Decreto del Sr. Gerente

Visto **escrito** presentado por Don Francisco Javier Ramos Vidarte, en concepto de presidente de la Comunidad de Aguas Salto de la Florida, mediante escrito recibido en este Consejo Insular de Aguas de Tenerife (en adelante, CIATF) el 12/12/2023 (y registrado de entrada el 14/12/2023), mediante el que **solicitó de autorización para realizar obras de mantenimiento de caudal (3º)** en la galería homónima de su titularidad, ratificándose así en una solicitud anterior, formulada por el director facultativo de la Comunidad a raíz de la solicitud de subvención económica en el marco del “*Concurso público de Auxilios a obras hidráulicas de iniciativa privada*”, correspondiente a la convocatoria del año 2023; consistiendo las obras solicitadas en la perforación de 200 m de galería a sección completa con rumbo 367,78º CNV, a partir del frente de la galería Salto de la Florida, situado a los 3.437,50 m de bocamina; **solicitando** igualmente la ejecución previa de las obras mediante la perforación de un **sondeo de investigación horizontal** de 150 m de longitud, y teniendo en cuenta los siguientes:

8º.- El Facultativo actuario adscrito al Departamento de Recursos

Gráfico 1

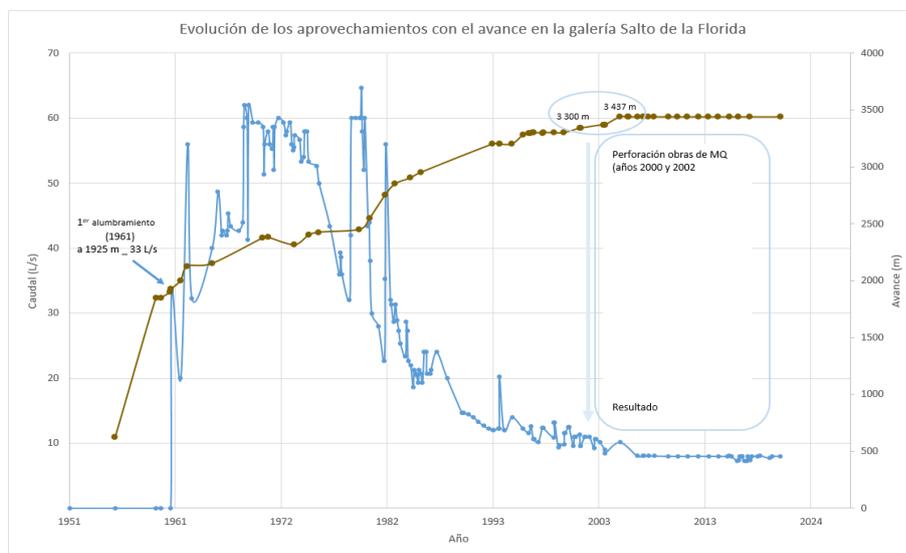
▪ **Evolución hidrológica, alumbramientos y calidad del agua.** En el gráfico 1 se ha representado la evolución hidrológica de la galería desde su comienzo. El primer alumbramiento se produjo en el año 1961, a los 1925 m de la bocamina, posiblemente detrás de un dique, con un caudal de 33,33 L/s (250 pp/h). En los años siguientes, según iba avanzando la perforación se llegaron a obtener alumbramientos de hasta 50 y 60 L/s (375-480 pp/h), pero ya a partir de la década de 1980 comenzó a producirse un rápido pero continuo descenso de los caudales, incluso a pesar de proseguir la perforación. Las obras de mantenimiento de caudal realizadas entre el año 2000 y 2002 (unos 140 m de avance), no lograron incrementos de agua y el descenso del aprovechamiento continuó, aunque en los últimos años parece haberse alcanzado cierta estabilidad, con un caudal próximo al actual L/s \sim 60 pp/h).

La mayor parte de los alumbramientos actuales se producen de manera casi continua a partir de la repisa de la galería, entre los 3 250 y los 2 600 m de la bocamina, aproximadamente. Según datos tomados en una visita realizada en noviembre de 1997, la conductividad eléctrica del agua en estos alumbramientos oscilaba entre 1 490 y 2 000 $\mu\text{S}/\text{cm}$.
